**CIRCULAR N° 05**

**Licitación Pública ADIF 51-14**

**MONTAJE DE CABLES ARMADOS SUBTERRÁNEOS PARA LA RENOVACIÓN DE LA RED DE 20 kV - LÍNEA MITRE**

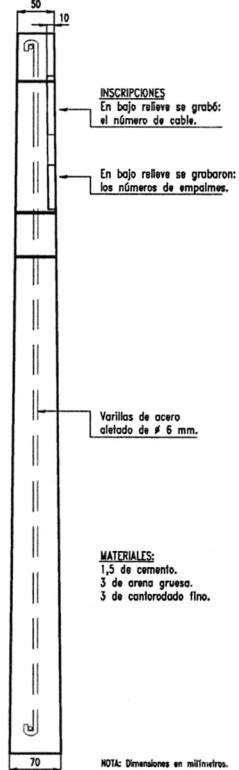
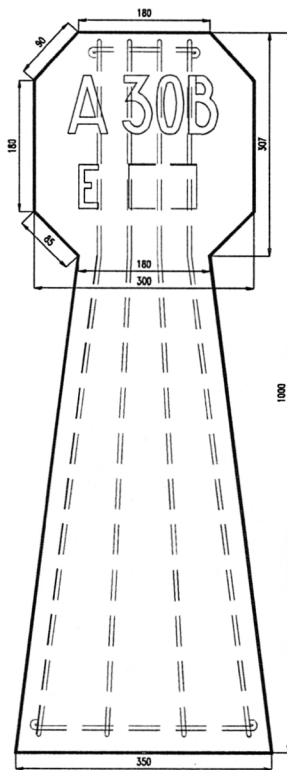
En el material entregado falta el Plano EB-08 de mojones.

**Respuesta:** Se entrega el plano solicitado.
